## 協力工場 不良品連絡書

仕様番号		1391/3-0-11	
入	品	名	W.FL-R-SMT-1 Rシェル	
	金型	番号	P5857	
	ロッ	⊦No	2.C.1041A/B~1046A/B	
	連絡受理日		2016/08/22 14:31:03	
	対象	数量	351,500

# W.FL 不具合品の弊社見解

/ / / / / / / / / / / / / / / / / / /
発生箇所が決まっている。	図1 発生箇所の図

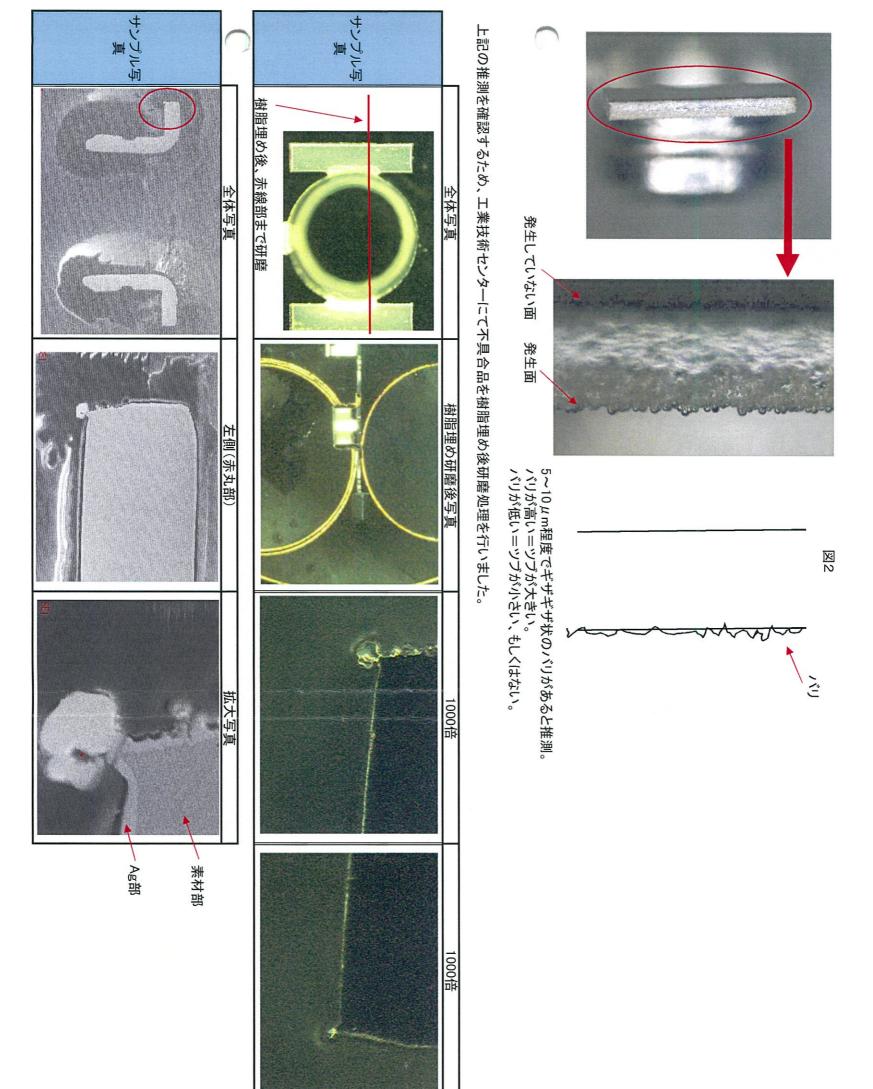
1 発生製品の確認 A、バリの発生について バリの発生が両面側となっておりますが、両面に発生しているわけではありません。 写真及び図1、図2をご参照下さい。

素材の盛り上がり(バリ)があることが確認される。

ツブ状の盛り上がり部は、14~18μm(0.014~0.018mm)の大きさ。 また、盛り上がりに沿ってメッキが析出している。

ッブが発生している箇所は、明らかに素材の盛り上がりが確認されます。 また、盛り上がりのない箇所からはツブやバリは見られません。

3 結論 分析、調査の結果、白い粉状のもの(ツブ状のもの)の発生原因は素材の小さな盛り上がり(バリ)がギザギザ状に発生しているためであると判断致します。

素材に沿ってメッキが析出する。 電流の集中箇所(エッジ部)はメッキが厚くなる(メッキの薄い箇所の3倍以上の厚みとなる)。 バリがあると、更に電流が集中しメッキが盛り上がる。 また、粉状(ツブ状)のものの大きさは、0.014~0.018mmでした。 よって、素材の盛り上がり(バリ)は、0.005~0.01mm程度ではないかと思われます。
